MODIFICACIÓN DE ESTUDIO DE IMPACTO AMBIENTAL CAT II

PROYECTO: BUENAVENTURA OESTE FASE 2

PROMOTOR: HACIENDA SANTA MÓNICA, S.A

APROBADO POR LA RESOLUCIÓN No DEIA-IA-076-2023.

NUEVA UBICACIÓN DE LA PTAR Y PUNTO DE SALIDA DEL AGUA TRATADA PARA
ALMACENAMIENTO EN EL ESTANQUE ARTIFICIAL.

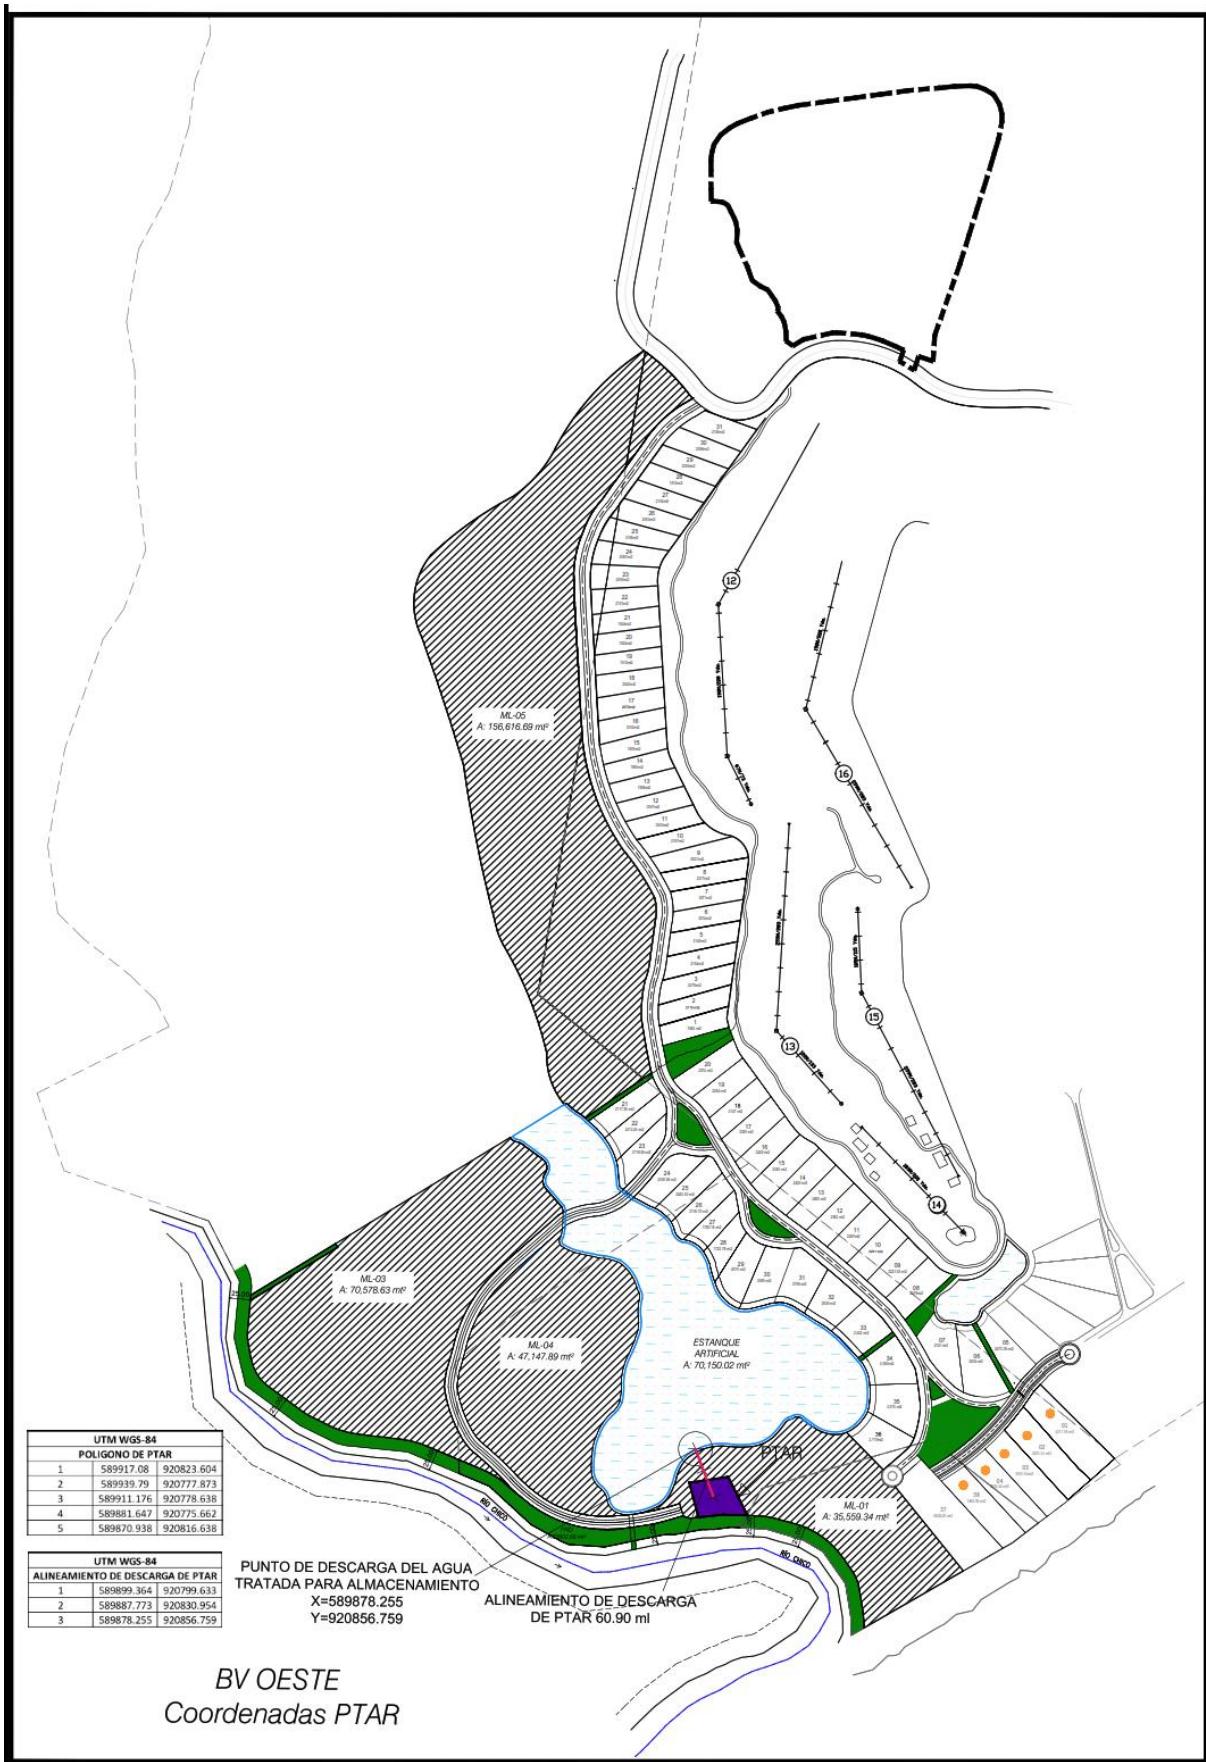
La modificación propuesta consiste en el traslado del sitio que originalmente se diseño y sometió a aprobación de la Planta de Tratamiento de Aguas Residuales (PTAR) del proyecto que sería ubicada en las siguientes coordenadas WGS 84: 589714.88N 920813.98E, a otro sitio dentro de la huella aprobada en la misma Finca No 30295859 con código de ubicación No 2103 perteneciente a la empresa promotora.

Esta modificación se propone luego de la verificación por parte del equipo de diseño que constató que se requiere acortar 250 metros el recorrido de la tubería sanitaria enterrada desde 3.50 m hasta los 6.00 m, no solo por el ahorro en la inversión que representa, sino que a su vez se interfería con la tubería que conduce el agua desde el estanque artificial hasta el río Chico, y también debido a que resultará un poco riesgoso el trabajo de excavación y colocación de la tubería en la sección del recorrido que pasa entre el estanque artificial y el río, ubicados en cada lado a pocos metros.

En virtud de la nueva modalidad propuesta, el agua residual tratada que se convierte en excedente será temporalmente almacenada en el estanque artificial existente construido por la empresa promotora y aprobado que actuará como reservorio temporal de estas para su posterior distribución. Adicionalmente la descarga de las aguas tratadas proveniente de la PTAR hacia este estanque artificial estará afectando una superficie de 60.90 ml y cuya cobertura vegetal está compuesta por pajonales remanentes de actividades agrícolas, este alineamiento transcurre en las siguientes coordenadas a saber:

UTM WGS-84		
ALINEAMIENTO DE DESCARGA DE PTAR		
1	589899.364	920799.633
2	589887.773	920830.954
3	589878.255	920856.759

Las coordenadas de la descarga en el estanque artificial para su almacenamiento temporal son las siguientes:

PUNTO DE DESCARGA DEL AGUA
TRATADA PARA ALMACENAMIENTO
X=589878.255
Y=920856.759
